Oggetto: [[ID: 4811] SA.CO.I.3. Procedimento di Valutazione di Impatto Ambientale, ai sensi dell'art. 23 del D.Lgs. 152/2006 e s.m.i. - Rinnovo e potenziamento del collegamento HVDC Sardegna-Corsica-Italia (opere in territorio italiano). Proponente: Terna S.p.A. Autorità Competente: Ministero dell'Ambiente e della tutela del Territorio e del Mare. Convocazione riunione 27 febbraio 2020. Osservazioni

Oggetto: Art. 23 e segg. D.Lgs 152/2006, art. 63 L.R. 10/2010 – Espressione del parere regionale nell’ambito del procedimento di VIA di competenza statale relativo al progetto “Rinnovo e potenziamento del collegamento HVDC Sardegna-Corsica-Italia (opere in territorio italiano) denominato SA.CO.I.3”, nei Comuni di Piombino (LI), San Vincenzo (LI) e Suvereto (LI) per la parte di Regione Toscana. Proponente: TERNA Spa. [ID: 4811]. **Proposta di richiesta di integrazioni e chiarimenti.**

RELAZIONE SULLE RAGIONI CHE IMPONGONO IL VIN-
COLO DEL NURAGHE "PALAESI" o "CORONALZU", SI-
TO IN AGRO DI CODRONGIANUS (Prov. di Sassari).

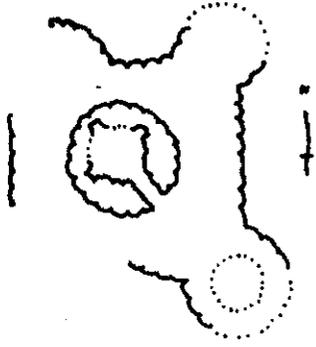
A seguito delle interlocuzioni per le vie brevi con la competente Soprintendenza ABAP, si deve evidenziare come il DM 18/06/1965, relativo al Nuraghe "Palaesi" o "Coronalzu" (Comune di Codrongianos), riporta una errata identificazione catastale del relativo resede (foglio 16, particella 18), che invece deve essere posizionato nel foglio 18, indicativamente nella particella 9 (come d'altronde correttamente indicato dalla CTR e dalle planimetrie del "Rischio archeologico" e "Siti archeologici" - scheda n. 85).
